P5253 JS F 67580 Mertzwiller

N° IT2621

26/11/2014

1. Description des modifications

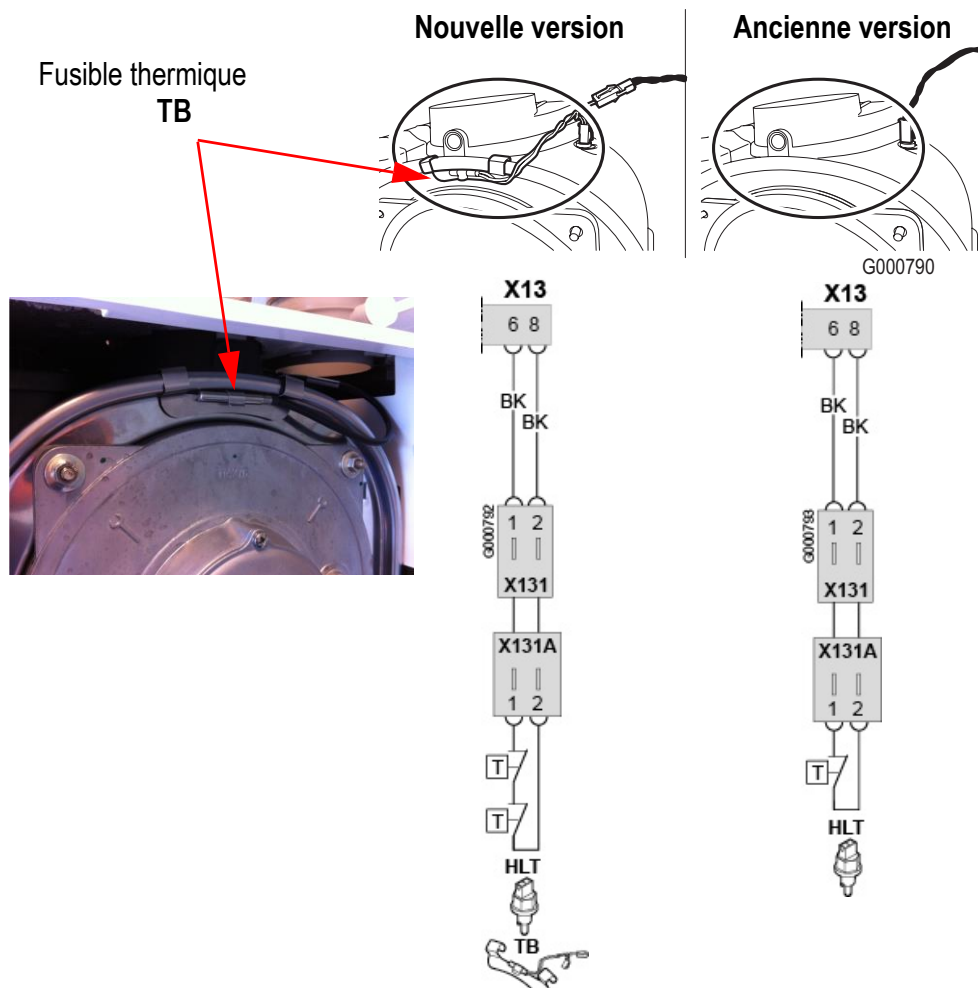
Un fusible thermique a été rajouté en partie supérieure de la plaque avant de l'échangeur. Le fusible thermique est raccordé en série avec le thermostat de sécurité surchauffe de l'échangeur thermique.

Le fusible thermique coupe la chaudière si la température atteint 128 °C et le code d'erreur E13 apparaît.

Date d'application en série: 22 septembre 2014.

A partir du numéro de série **1426209919550**.

Lors de l'entretien annuel, vérifier l'isolation de plaque avant de porte foyer et remplacer impérativement les joints. En pièces de rechange, l'isolation de plaque foyer est livrée systématiquement avec un fusible thermique, à monter sur la plaque avant de l'échangeur.

3. Code erreur E13 (Surchauffe au niveau de l'échangeur)

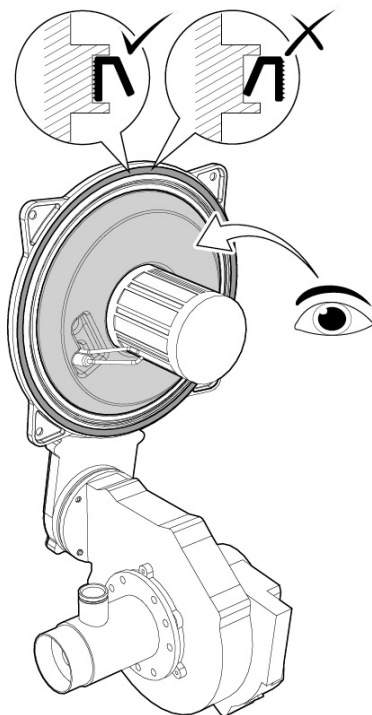
En cas d'apparition du code erreur **E13**, effectuer les opérations et contrôles suivants :

- ▶ Vérifier le câblage et les connexions,
- ▶ Vérifier la pression d'eau dans l'installation. Vérifier le fonctionnement de la pompe de circulation de la chaudière.
- ▶ Vérifier le thermostat de sécurité surchauffe de l'échangeur : s'il a déclenché, remplacer l'échangeur thermique
- ▶ Vérifier le fusible thermique (contact sec) : s'il a déclenché, le remplacer et remédier à la cause de la surchauffe. Vérifier le serrage de la plaque avant de l'échangeur.

En cas de défaut d'étanchéité, remplacer les pièces défectueuses, le disque isolant de la plaque avant et le joint de plaque foyer.

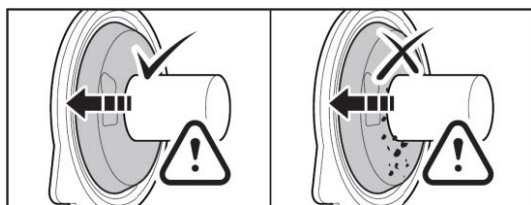
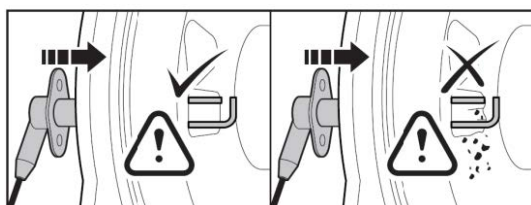
- A chaque ouverture, remplacer impérativement le joint d'étanchéité.

Veiller au bon positionnement du joint !
